### 2. Änderung des Bebauungsplans Nr. I/B 5a „Post“

- Auswertung der Stellungnahmen aus den frühzeitigen Beteiligungsschritten gemäß §§ 13a (3), 4 (1) BauGB
- Ergebnis der Auswertung der frühzeitigen Beteiligungsverfahren / Übersicht: Ergänzungen und Änderungen der Planunterlagen zum Vorentwurf

Stand: Entwurf; November 2021

Stadtbezirk Brackwede

**Nutzungsplan (ohne Maßstab, farbig)**

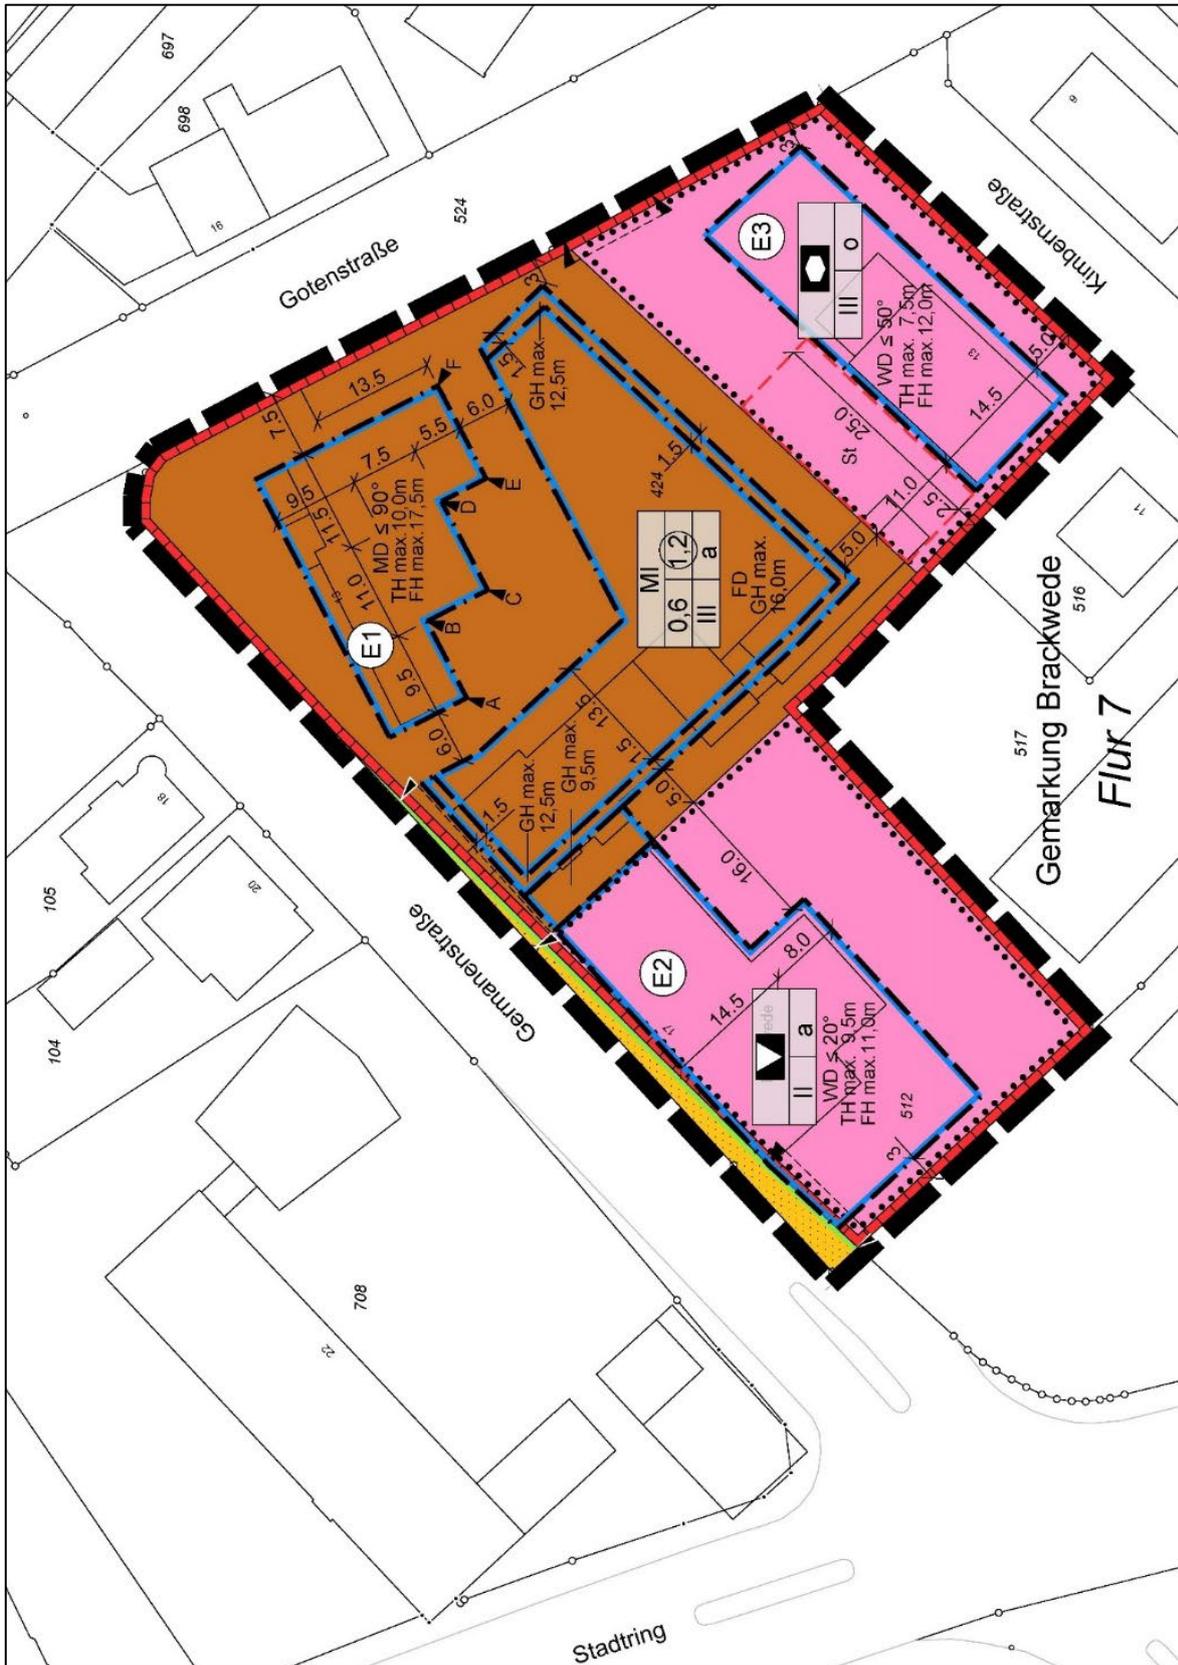
Lfd. Nr.	Einwender Datum	Stellungnahmen (Anregungen, Hinweise) in inhaltlicher Zusammenfassung	Stellungnahme der Verwaltung
D)		<p>Das geplante städtebauliche Konzept sieht vor, dass sich die Neubebauung L-förmig um das zu erhaltene Schulgebäude erstreckt. Im Sinne einer Angebotsplanung soll dabei offengelassen werden, ob hier ein zusammenhängender großer Baukörper oder eine Bebauung mit mehreren Einzelgebäuden umgesetzt wird. Eine Voruntersuchung aus 2017 zeigt hierzu z. B. bereits Optionen auf (s. Anlage). Der Fokus für aktuelle Überlegungen sollte dabei auf der Kleinteiligkeit liegen.</p> <p>Die Neubauten sollten sich im Sinne einer Stadtreparatur in das bestehende und als erhaltenswert eingestufte Quartier einfügen und es ergänzen. Am Ende sollte ein gelungenes Ensemble aus Neu- und Altbauten entstehen. Aus Sicht der Unteren Denkmalbehörde ist eine kleinteilige Bebauung besser dazu geeignet, die Eigenart des Gebiets aufgrund seiner städtebaulichen Gestalt zu unterstützen. Die Bebauung mit einem großen, zusammenhängenden Baukörper sollte nicht weiterverfolgt / ermöglicht werden. Das vorgeschlagene Baufenster für die Neubauten sollte überdacht werden.</p>	<p>eine Änderung oder Errichtung von baulichen Anlagen gemäß § 172 Abs.1 Satz 1 Nr. 1 und Satz 2 BauGB auch dann einer Genehmigung bedarf, wenn ein Vorhaben nach der BauO NRW 2018 grundsätzlich genehmigungsfrei ist.</p> <p><b>Der Anregung wird nicht gefolgt.</b></p> <p>Eine kleinteilige Bebauung wird im Bebauungsplan nicht vorgegeben, sondern zur Ermöglichung einer der zentralen innerstädtischen Lage des Grundstücks entsprechenden baulichen Nutzung – unter Berücksichtigung des ungünstigen Grundstückszuschnitts, tlw. geringer Grundstückstiefe, zu erhaltender Bestandsgebäude - ein großes zusammenhängendes Baufeld festgesetzt. In diesem sind aber ebenso mehrere kleinere Einzelgebäude möglich.</p> <p>Des Weiteren ist darauf hinzuweisen, dass im Plangebiet größtenteils Wohnen und gewerbliche Nutzungen angestrebt werden. Die Nutzungsarten haben i.d.R. unterschiedliche Flächenansprüche. Um einen ausreichenden Spielraum für die eine wie auch die andere Nutzung zu sichern, wird an der Festsetzung eines großen Baufensters im Mischgebiet (jetzt Urbanes Gebiet MU) festgehalten.</p>

E)		<p>Hierzu werden folgende Anregungen gegeben:</p> <ul style="list-style-type: none"> <li>- Das Gebiet ist durch Steildächer, hier Walm- bzw. Mansarddach, geprägt. Das geneigte Dach sollte auch bei den Neubauten umgesetzt werden, damit die Neubauten sich</li> </ul>	<p><b>Der Anregung wird nicht gefolgt.</b></p> <p>Das nähere Umfeld des Plangebietes ist durch eine sehr heterogene Dachflächengestaltung geprägt. Es finden sich Flachdächer (z. B. bei</p>

Lfd. Nr.	Einwender Datum	Stellungnahmen (Anregungen, Hinweise) in inhaltlicher Zusammenfassung	Stellungnahme der Verwaltung
F)		<p>ergänzend und nicht als Fremdkörper in ihre Umgebung einfügen.</p> <p>- Der Blockrand sollte möglichst geschlossen werden, während im Innern eine gewisse „Luftigkeit“ für die künftigen Nutzer und Bewohner erhalten bleibt.</p>	<p>dem gegenüberliegenden Bezirksamt und der nördlich benachbarten Wohnbebauung), Sattel- und Walmdächer mit unterschiedlicher Neigung. Im Plangebiet selbst sind ein steiles Mansarddach sowie Flach-, Sattel- und Walmdächer zu finden. Das Walmdach der Bibliothek südlich der geplanten Neubaufäche weist eine so geringe Neigung auf, dass es vom Straßenraum aus als Flachdach wahrgenommen wird.</p> <p>Daher werden für die neue Bebauung auf dem Flurstück 424 (jetzt Urbanes Gebiet MU) Flachdächer vorgesehen. Sie ermöglichen im dicht bebauten innerstädtischen Bereich eine Dachbegrünung und begünstigen die Errichtung individuell auszurichtender Solarmodule. Durch die Festsetzung einer maximalen Gebäudehöhe von etwa 12,5 m (159,5 m üNN) sowie von etwa 16,0 m (163,0 m üNN) für ein zusätzliches, von den Außenkanten zurückgesetztes Nicht-Vollgeschoss (Staffelgeschoss) im straßennahen Bereich wird ein Übergang zwischen den beiden benachbarten Bestandsbauten geschaffen.</p> <p><b>Der Anregung wird zum Teil gefolgt.</b></p> <p>Im Plangebiet werden</p> <ul style="list-style-type: none"> <li>- die überbaubaren Flächen erweitert, sodass eine Bebauung nicht nur entlang der Germanen-, sondern auch der Goten- und der Kimbernstraße erfolgen kann,</li> <li>- eine geschlossene Bauweise festsetzt, um zu gewährleisten, dass auch bei einer Teilung des großen</li> </ul>

Lfd. Nr.	Einwender Datum	Stellungnahmen (Anregungen, Hinweise) in inhaltlicher Zusammenfassung	Stellungnahme der Verwaltung
G)		<p>- Anwendung von geringeren Abstandsflächen zwischen den Häusern entlang der Straße, die für den damaligen Städtebau typisch waren (§ 6 (12) BauO NRW).</p>	<p>Flurstücks 424 die Blockränder geschlossen und die zurückliegenden Flächen von den Straßen abgeschirmt werden,</p> <p>- an der Germanen- und der Gotenstraße Baulinien festgesetzt, um vorhandene Baufluchten bei der Neubebauung weiterzuführen und die Stellung der Neubebauung genau zu fixieren.</p> <p>Zur Ermöglichung eines der zentralen innerstädtischen Lage des Grundstücks entsprechenden Nutzungsmaßes, werden - insbes. auch aufgrund der zu berücksichtigenden Rahmenbedingungen (u. a. ungünstiger Grundstückszuschnitt, tlw. geringe Grundstückstiefe, tlw. zu erhaltender Gebäudebestand) - die überbaubaren Flächen auf dem Flurstück 424 (jetzt Urbanes Gebiet MU) beibehalten.</p> <p><b>Der Anregung wird gefolgt.</b> Zur Ermöglichung einer weitgehenden Schließung der Blockränder wird gemäß § 9 Abs. 1 Nr. 2a BauGB eine Unterschreitung der Tiefe der Abstandsflächen der Bauordnung NRW 2028 in einem 20 m breiten Streifen entlang der Straßen zugelassen.</p>

H)		<p>- Bebauung der Straßenecke Kimbernstr. / Gotenstr. und Verlagerung der Freifläche in den „Innenhof“.</p>	<p><b>Der Anregung wird gefolgt.</b> Auf dem Flurstück 424 wird das Baufenster erweitert, sodass eine Bebauung entlang der Goten- und der Kimbernstraße erfolgen kann.</p> <p>Zur Ermöglichung eines der zentralen innerstädtischen Lage des Grundstücks entsprechenden Nutzungsmaßes, werden aus den hier un-</p>

Lfd. Nr.	Einwender Datum	Stellungnahmen (Anregungen, Hinweise) in inhaltlicher Zusammenfassung	Stellungnahme der Verwaltung
J)		<ul style="list-style-type: none"> <li>- Orientierung der Gebäudehöhen am ehem. Schulgebäude Germanenstr. 13 als Maximalhöhe (TH).</li> <li>- Sollte das vorgeschlagene Bauwerk mitsamt Option für eine zusammenhängende Neubebauung und die Festsetzungen zum Flachdach weiterverfolgt werden, sollten die zulässigen Gebäudehöhen nochmals überdacht werden. Zum einen sollte die Traufhöhe der Neubauten die Traufhöhe des Schulgebäudes nicht überragen. Zum anderen sollten Trauf bzw. Attikahöhe der Neubebauung im rückwärtigen Grundstücksbereich deutlich unterhalb der Traufhöhen der erhaltenswerten Gebäude bleiben, um diese nicht zu erdrücken und ihre stadträumliche Dominanz der Straßenrandbebauung zu nehmen.</li> </ul>	<p>ter Pkt. F genannten Gründen - die überbaubaren Flächen inmitten des Flurstücks 424 (jetzt Urbanes Gebiet MU) beibehalten und keine größeren Freiflächen im „Innenhof“ vorgesehen.</p> <p><b>Den Anregungen wird zum Teil gefolgt.</b></p> <p>Das Plangebiet liegt nur ca. 150 m entfernt vom zentralen Versorgungsbereich des Bezirks Brackwede an der Hauptstraße. Somit liegt es in sehr zentraler Lage, und es soll eine entsprechende bauliche Dichte und Nutzung erhalten.</p> <p>Es wird größtenteils (im MU) eine Mischung aus gewerblichen Nutzungen und Wohnen angestrebt. Anders als bei Wohngebäuden ist bei Gebäuden mit gewerblichen Nutzungen von größeren Geschosshöhen auszugehen. Die ehemalige griechische Ergänzungsschule / Lyzeum weist eine Traufhöhe von etwa bis zu 11,0 m, eine Firsthöhe von bis zu 18,2 m und III Vollgeschosse auf, wovon sich das oberste im Mansarddach befindet.</p> <p>Eine Gebäudehöhe von 11 m für die neue Bebauung auf dem Flurstück 424 (jetzt Urbanes Gebiet) würde III Vollgeschosse mit einer Geschosshöhe ermöglichen, die Wohnungen entspricht. Andere Nutzungen, die im Plangebiet durch die Festsetzung eines Urbanen Gebietes explizit erwünscht werden, benötigen aber größere Geschosshöhen (z. B. gewerbliche Nutzungen, größere Büros). Daher ist eine Gebäudehöhe von 11,0 m zu gering.</p>

- Festsetzung des bisherigen Mischgebietes und der Gemeinbedarfsfläche für soziale Zwecke als Urbanes Gebiet sowie der bisherigen Gemeinbedarfsfläche für kulturelle Zwecke als Gemeinbedarfsfläche „Kulturellen Zwecken dienende Gebäude und Einrichtungen, öffentliche Verwaltung“
- Festsetzung des Nutzungsmaßes auch für die Gemeinbedarfsfläche, Erhöhung der GFZ im Nordteil des Plangebietes
- Änderung der Bauweise in den Baugebieten
- Modifikation der überbaubaren Flächen, Festsetzung von Baulinien
- Modifikation der Gebäudehöhen und Festsetzung über Normalhöhennull
- Detaillierung der Dachneigungen
- Verbreiterung der Straßenverkehrsfläche der Germanenstraße
- Wegfall einer Fläche für Stellplätze
- Festsetzung von Flächen mit Geh-, Fahr- und Leitungsrecht
- Darstellung von Sichtdreiecken
- Erhaltung von Bäumen
- Kennzeichnung der Flächen für besondere Vorkehrungen zum Lärmschutz
